Naléhavé bezpečnostní upozornění týká se Room TransferHook 70200010

Dotčené výrobky

Obr. 1 Správná konstrukce dvojitého háku u Room TransferHook 70200010

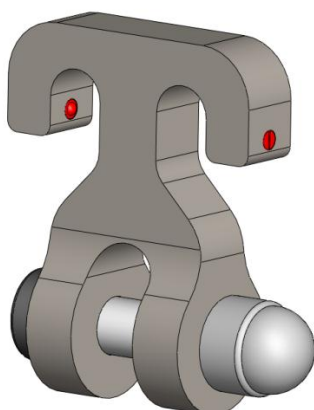
Room TransferHook (RTH) dodávaný firmou Handicare AB před 30. březnem 2012. **Konstrukce dotčených háků nezahrnuje pružinové čepy**, červeně vyznačené na obrázku č.1.

První typy háků RTH firmy Handicare neobsahovaly pružinové výstupky, ale byly jinak řešené. Aby se dále omezilo nebezpečí nesprávného použití, byly od 30. března 2012 zavedeny pružinové čepy. Jako preventivní opatření se firma Handicare rozhodla vyměnit všechny RTH háky starého typu.

Zkontrolovat bez prodlení RTH háky. Proved'te kontrolu vašich instalací, skladů atd. a odeberte háky, kterých se to týká. Ujistěte se, že jste je vyzvedli ze servisu a předepsaným způsobem je zlikvidujete.

Handicare AB zajistí nové háky RTH jako náhradu. Budou vám zaslány jakmile je firma Handicare AB bude mít na skladě, což bude během 2-4 týdnů.
